## Bemerkungen zum Bau des Parlamentshauses und Verwaltungsgebäudes in Bern.

Von Fr. Bluntschli.

### Eidgenössisches Parlaments- und Verwaltungsgebäude in Bern.

Concurrenz-Entwurf von Professor Hans Auer.

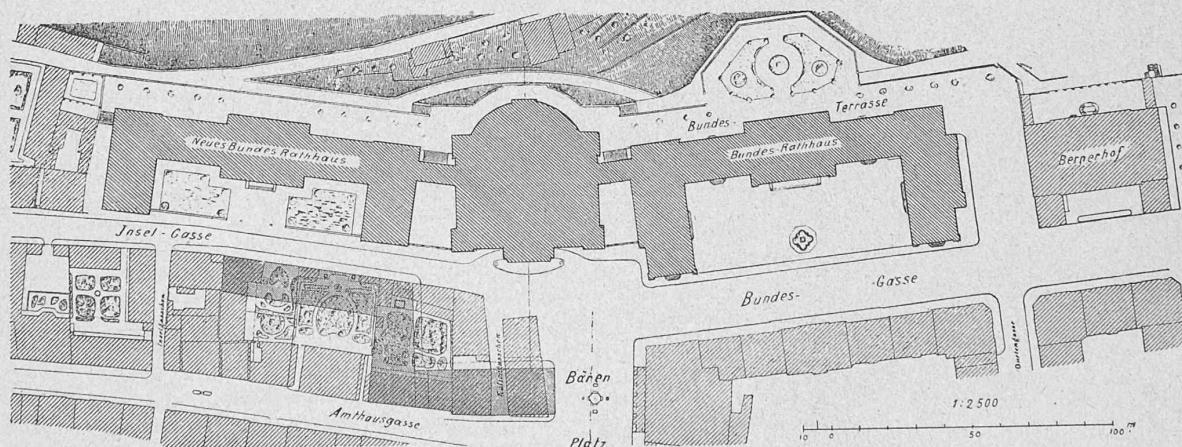
Ist einmal der verwendbare Platz fest gegeben, aber zu beschränkt, so wird es einfach unmöglich sein später etwas zu erstellen, das den Zwecken genügt. Man sollte, meines Erachtens, im Wenigsten 100 m zwischen Bundesrathaus und Verwaltungsneubau frei lassen; statt dessen sind, wie oben gesagt, nur 75 m vorgesehen.

Dass diese Aufgabe bei ausreichendem Platz lösbar ist, zeigt wol das Ergebniss der Preisausschreibung; es reichen aber dazu die vorgesehenen 75 m nicht aus. Soll der Parlamentsbau nicht eingewängt und kleinlich erscheinen, so muss er nach meiner Auffassung zunächst durch weite und zwar mindestens 20 m weite Zwischenräume von den übrigen Bauten getrennt werden; nur dann wird sich für diesen Bau diejenige Selbstständigkeit erreichen lassen, die er unbedingt haben muss. Ist die Ausdehnung nach

Es ist ein Irrthum, wenn man annimmt, es werde sich auch mit dem beschränkten Platz von 75 m noch etwas Rechtes machen lassen; ich wenigstens halte es für unmöglich.

Ich glaube nach diesen Erörterungen und entgegen der amtlichen Auffassung im Recht zu sein, wenn ich behaupte: *mit dem jetzigen Project ist der Parlamentsbau präjudiziert und zwar im Sinn einer Lösung, wie sie der Auer'sche Entwurf der Wettbewerbung zeigte.*
